Contribution du CIQ Pignonnet–Beauvalle

Concertation publique sur la requalification des sorties 30a/30b de l'A8

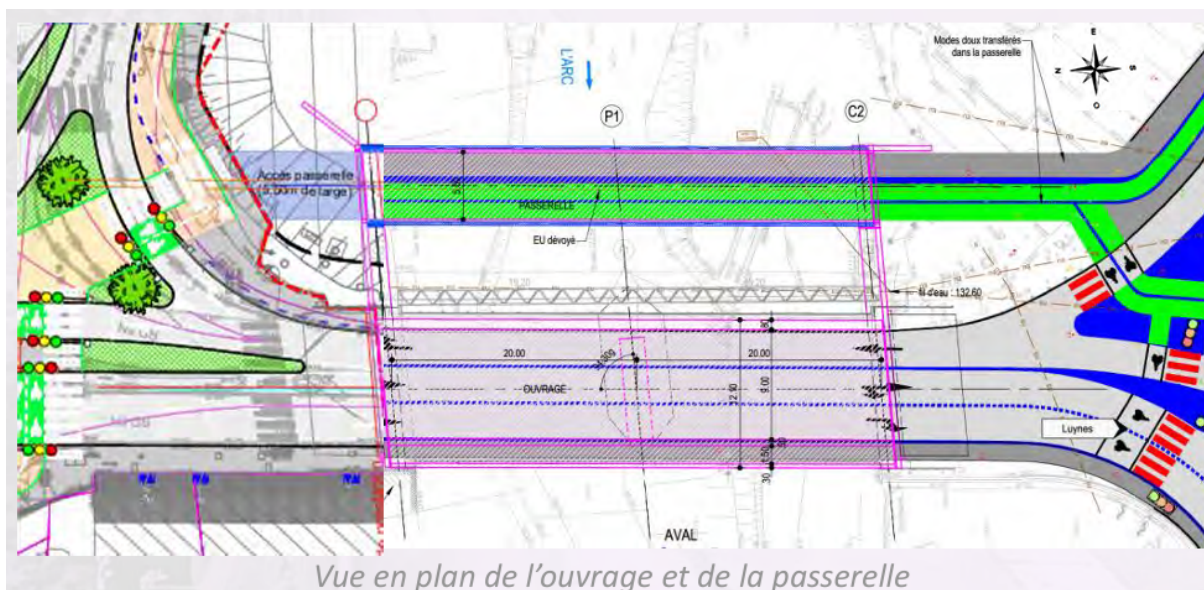
- Piste cyclable ouest réduite à un simple marquage non réglementaire.
- Modes actifs peu pratiques et trop exposés au trafic automobile pour une utilisation pour une utilisation professionnelle.
- Aucune protection des traversées piétonnes aux entrées ouest des bretelles 30/30a.
